## ACTA DE JUNTA DE ACLARACIONES

REALIZAR LA JUNTA DE ACLARACIONES CORRESPONDIENTE A LA OBRA: **CONSTRUCCIÓN DE PAVIMENTO A BASE DE CONCRETO HIDRAULICO DEL BOULEVARD CIRCUITO INTERIOR DE LA CIUDAD DE OAXACA DE JUAREZ (SAN LORENZO CACAOTEPEC), DEL KM 1+350 AL KM 2+701**, UBICADO EN LA **LOCALIDAD:** 9999-COBERTURA REGIONAL VALLES CENTRALES, **MUNICIPIO:** 998-COBERTURA REGIONAL VALLES CENTRALES, **REGIÓN:** 08- VALLES CENTRALES, CORRESPONDIENTE A LA LICITACIÓN PÚBLICA ESTATAL No. **LPE-SINFRA/SSOP/UL-X002-2022**

MU-BN-005  
CENTRO

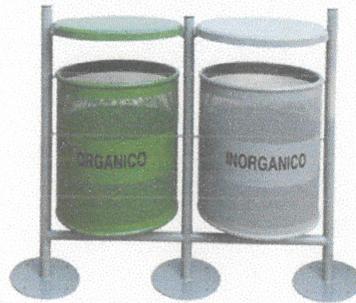
**Pregunta 9.- Clave No. 0012-023** Banca metálica armada con acero estructural cédula 40 y lamina calibre 14; incluye: protección de estructura con una mano de anticorrosivo y dos de esmalte, trabajos de soldadura, base de concreto, suministro de materiales, herramienta, equipo y mano de obra.

**Pregunta 10.- Clave No. 0012-023** Bote de basura doble basculante elaborado a base de acero estructural según proyecto; incluye: protección de estructura con una mano de anticorrosivo y dos de esmalte, trabajos de soldadura, bases de soporte y anclaje, suministro de material, herramienta, equipo y mano de obra.

- Solicitamos el diseño o el proyecto ejecutivo para la fabricación y colocación de la banca a que se refiere este concepto.
  - Se entrega diseño

- Solicitamos el diseño o el proyecto ejecutivo para la fabricación y colocación del bote de basura a que se refiere este concepto.
  - Se entrega diseño
